工程指示編號：EI / 5309 / 23

修改版次： E

工程名稱：將軍澳日出康城 11

工程項目：趙門 大貨地盆用鋁背板 增加 V-cut 位置

名稱	牆身板	制圖	WYY	2022-03-07	修改	▲	W.E.X	20221021
材料	3mm厚鋁板	復核			日期			
顏色	ECD3X10099S-JF2	批准			圖號	J858-SD-AP01

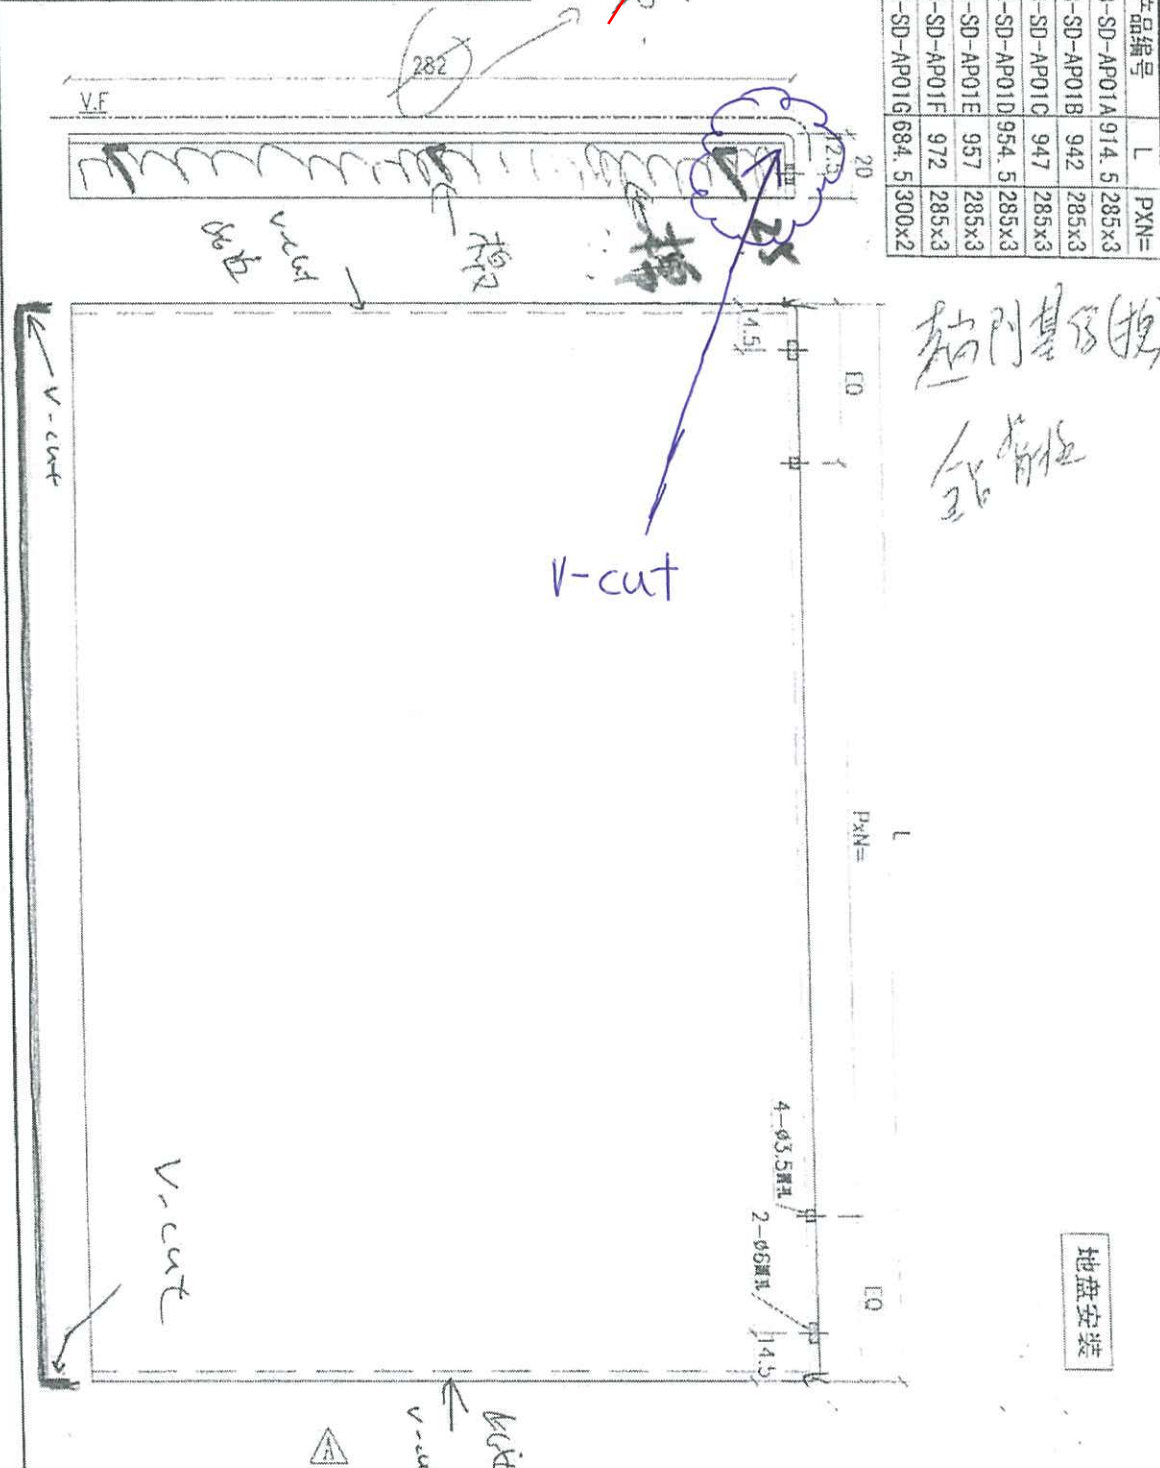
E 版：鋁背板 SD-AP01：增加 V-cut 位置

E版：接受SD-AP01 高度因V-cut 而縮短3mm

因v-cut 縮減3mm
